Saksfremlegg

Leirfossvegen 71 - detaljregulering til offentlig ettersyn

2025/4629

Figur 7: Kartlagte naturtyper etter DN-håndbok 13

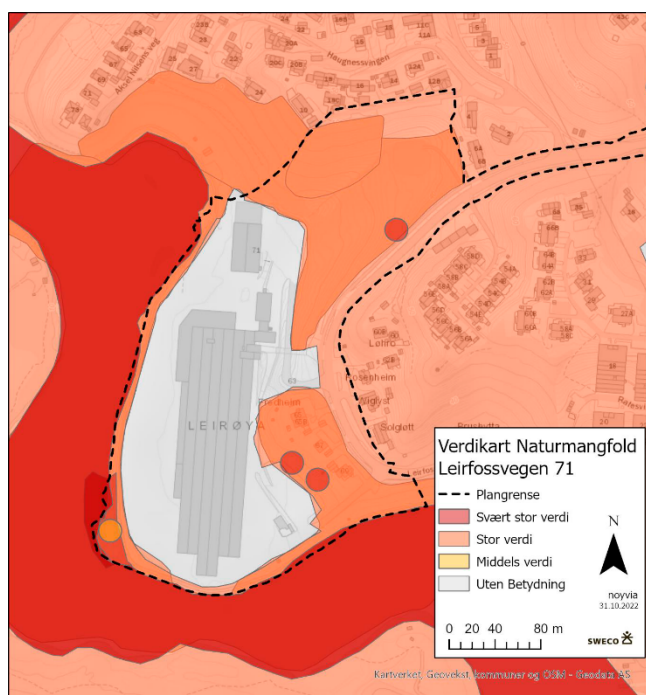
Naturområdet nord for fabrikkene (rød sirkel på figur 7) er en svært viktig naturtype etter DN-håndbok 13 og del av et større sammenhengende vegetasjonsbelte i Nidelvkorridoren. Denne naturtypen er relativt begrenset og svært smalt nærmest fabrikkene. Figur 7 er fra NINA rapport 2210 som viser kartlagte naturtyper etter DN-håndbok 13 som inkluderer data hentet fra Naturbase og supplerende kartlegging foretatt av Trondheim kommune.

Figur 8: Verdikart for naturmangfold i og ved planområdet.

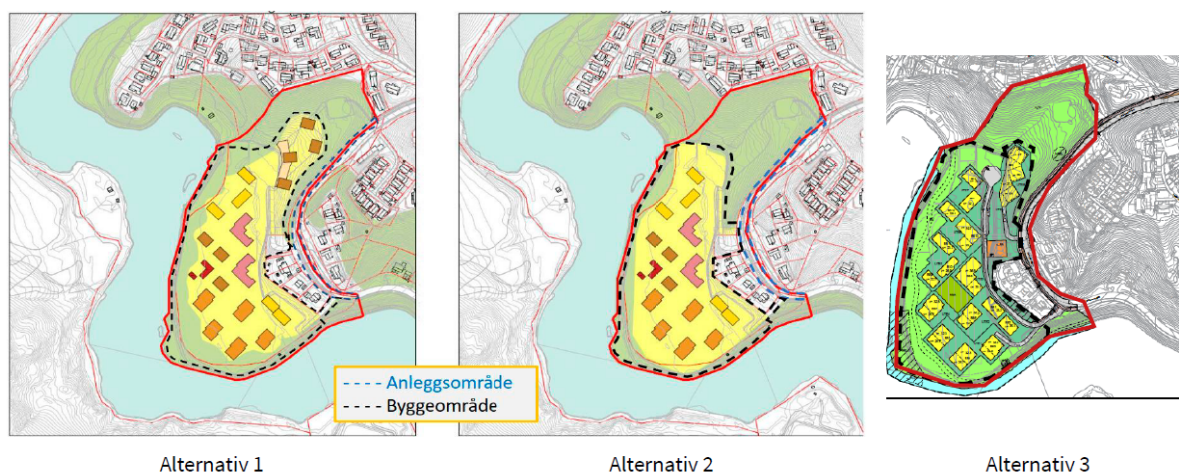
I plankonsulents egen konsekvensutredning for naturmangfold utarbeidet av SWECO, innsendt ved komplett plan (datert 30.03.2023) er grøntdraget registrert som naturområde av “svært stor verdi” og “stor verdi”.

Figur 13: Illustrasjonen viser leilighetene i sokkelen i BB16. Leilighetene er ensidig belyste og ligger mot sørvest og ligger mot snuplassen for BB1-BB15

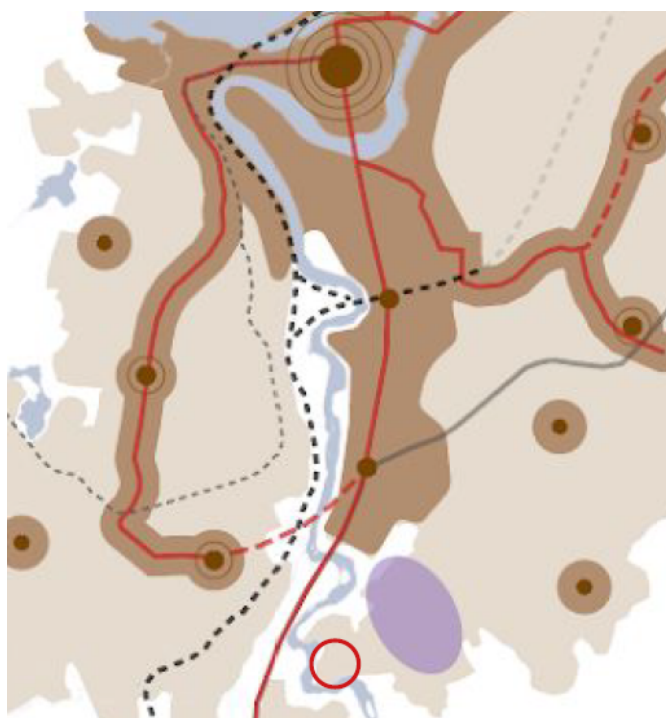
Byplankontoret er derimot negativ til utbygging av BB16, først og fremst av hensyn til naturverdier i området. Byplankontoret er også usikker på hvordan bokvaliteten vil bli i de ensidige boligene som er planlagt i støttemuren, og hvor godt utearealene i UTE 8 og UTE 9 vil fungere, da de er bratte og oppstykkede og i stor grad blir skyggelagt av punkthusene i BB16. Det er også usikkerhet knyttet til hvordan man sikrer grønnstrukturen mot privatisering i praksis. Bestemmelse § 6 slår fast at det ikke tillates privatisering og tiltak for varig opphold, men siden boligene ligger tett på grønnstrukturen er det sannsynlig at grønnstrukturen preges av de framtidige beboerne, noe som kan øke presset på naturverdiene i området. Byplankontoret anbefaler derfor at forslagsstiller arbeider videre med prosjektet på elvesletta og at BB16 tas ut av planområdet.
